Antwort der STRADADI GmbH vom 7. November 2022

Im Nachgang zu Ihrer Vorstellung der Machbarkeitsstudie „Straßenbahn Darmstadt-Weiterstadt" am 2. Dezember 2019 in Weiterstadt hat der Ausschuss für Stadtentwicklung, Umwelt und Verkehr in der Sitzung am 17. Februar 2020 einstimmig folgenden Beschluss gefasst:

Fragenkatalog aus der Vorlage 10/0876/3:

Straßenbahn Weiterstadt

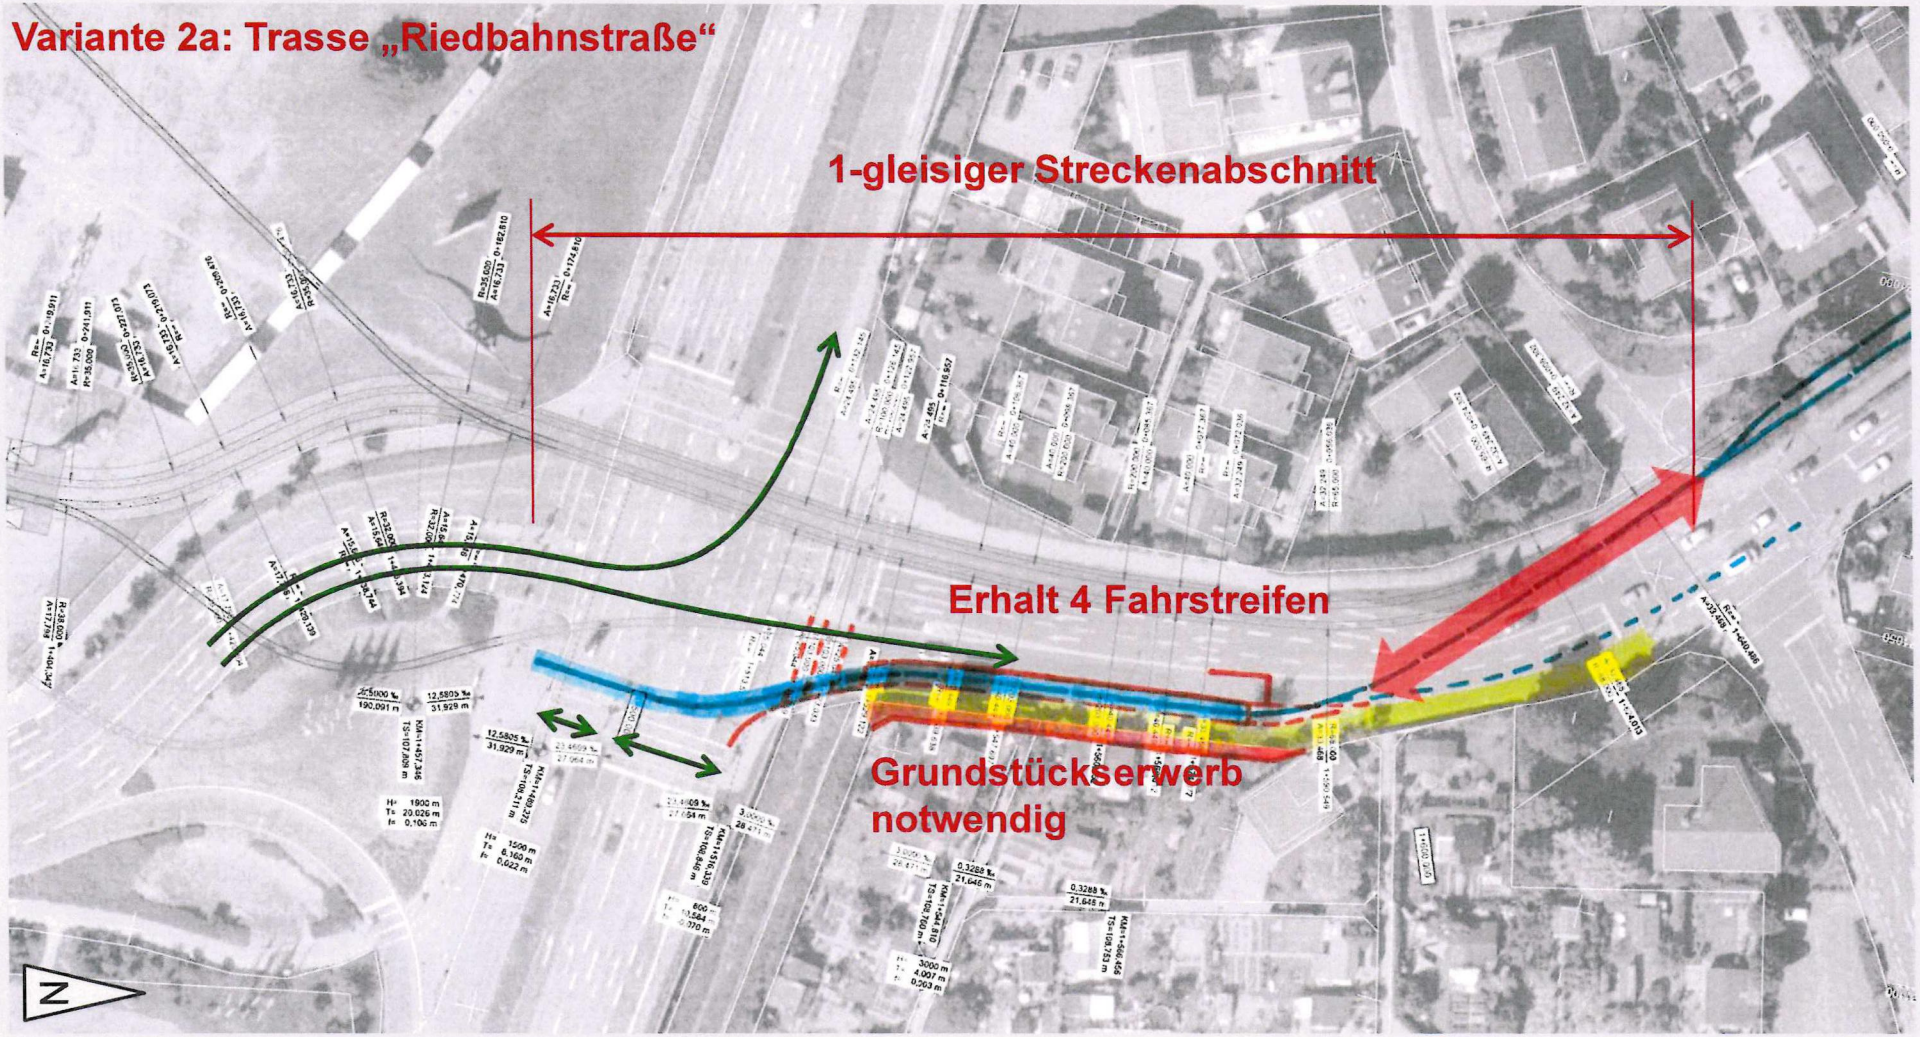
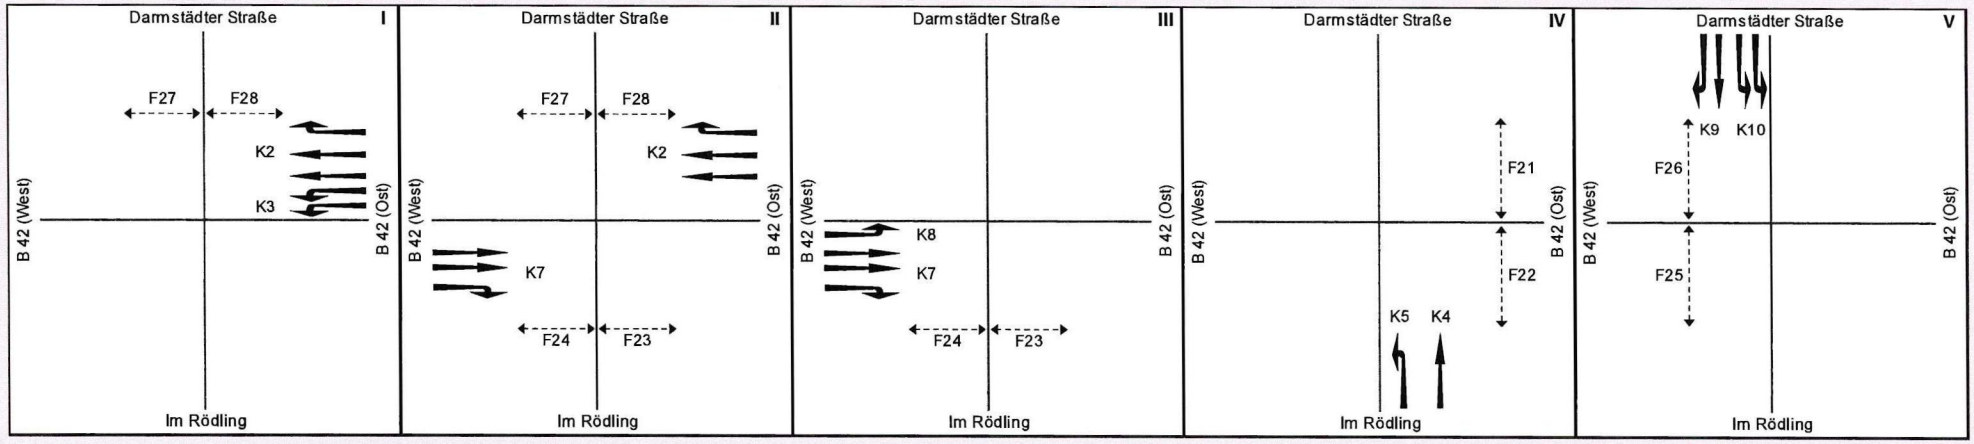
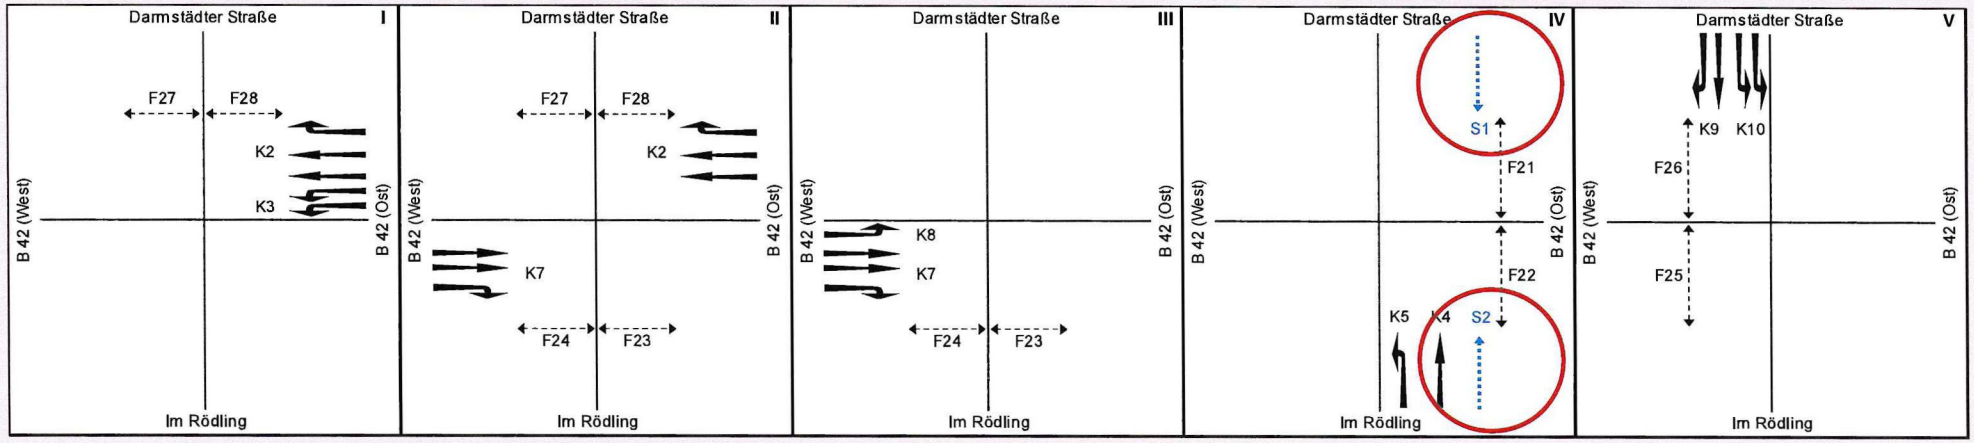
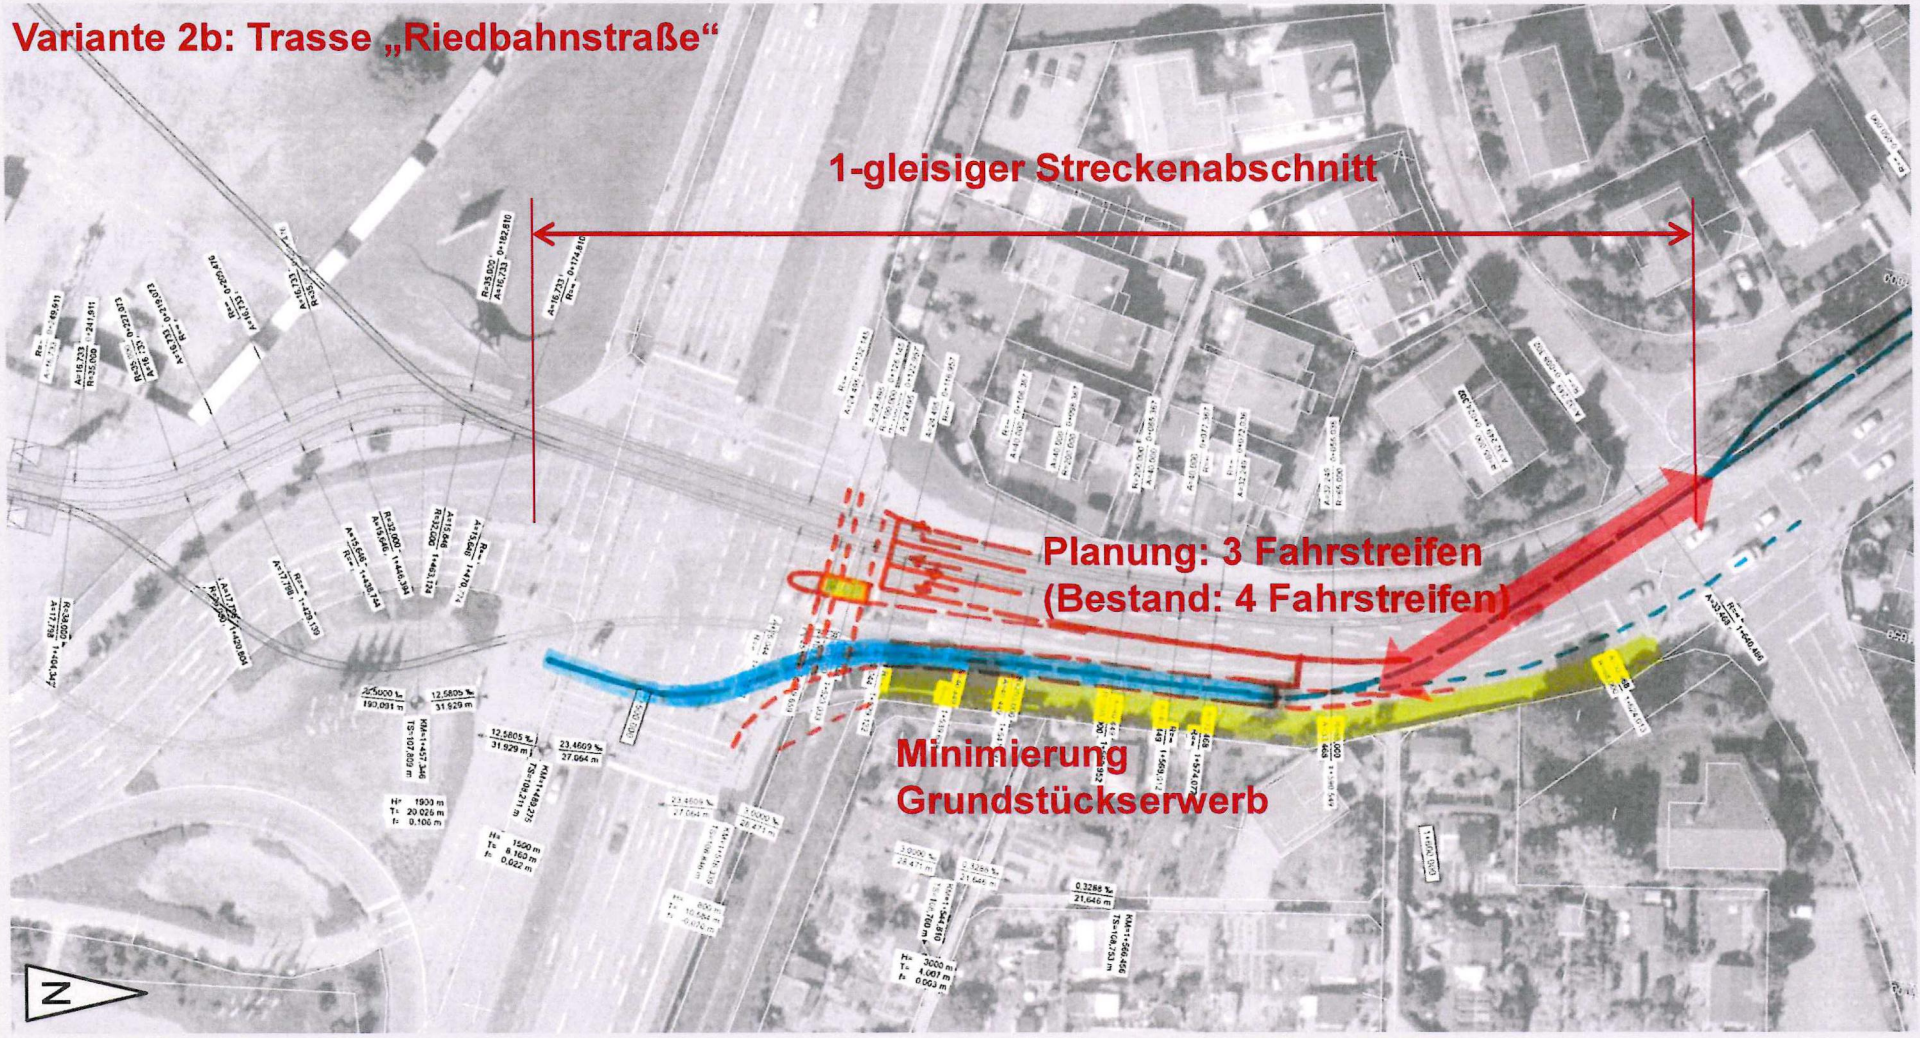
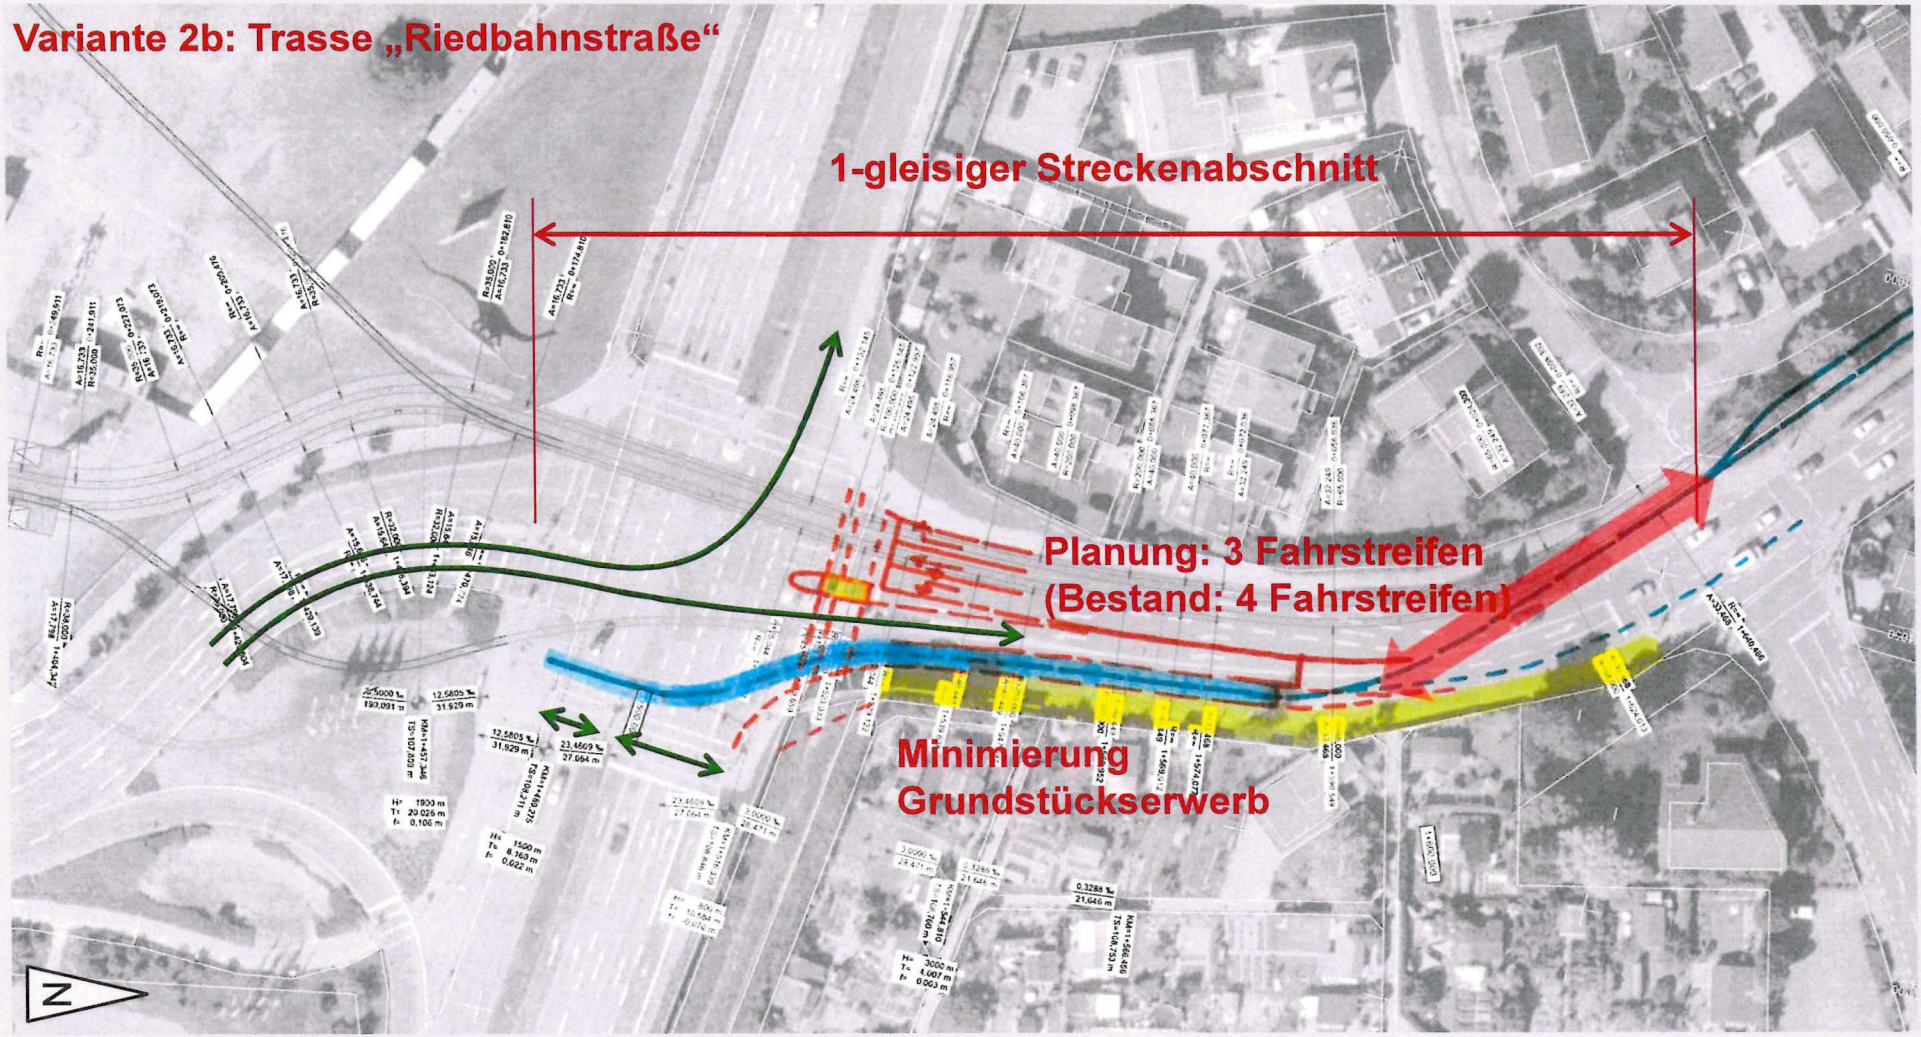
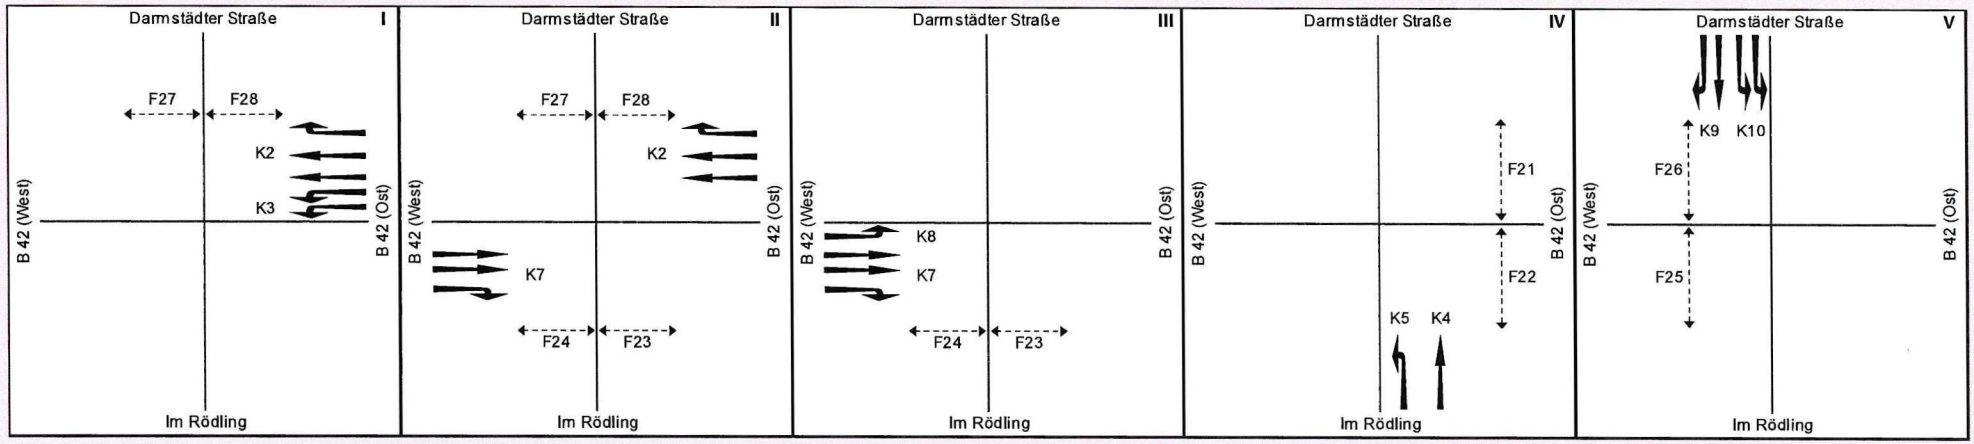
4.2 Wie soll die niveaugleiche Kreuzung mit der B42 lagemäßig aussehen? Gehen hier Fahrspuren oder Teile davon verloren? Wie wird sich bei regelmäßigen Kreuzungen der Straßenbahn mit der B42 der Individualverkehr verhalten?

→ Für die niveaugleiche Querung der Straßenbahn über die B 42 wurden, abgestimmt auf die untersuchten Trassenvarianten, zwei Varianten entwickelt, die einen möglichst

geringen Eingriff in die vorhandene Lichtsignalsteuerung erfordern. Beide Varianten gewährleisten nach HBS-Bewertung (im Sinne einer Voruntersuchung) eine leistungsfähige Verkehrsabwicklung am Knotenpunkt B 42 / Im Rödling / Darmstädter Straße (vgl. **Anlage 2**).

→ Zur Berücksichtigung der verkehrsabhängigen/ koordinierten Signalprogrammsteuerung und der Signalprogrammeingriffe durch die Straßenbahn ist nach Entscheidung bzw. Festlegung auf eine Vorzugsvariante eine vertiefende Leistungsfähigkeitsuntersuchung mittels mikroskopischer Verkehrsflusssimulation durchzuführen.
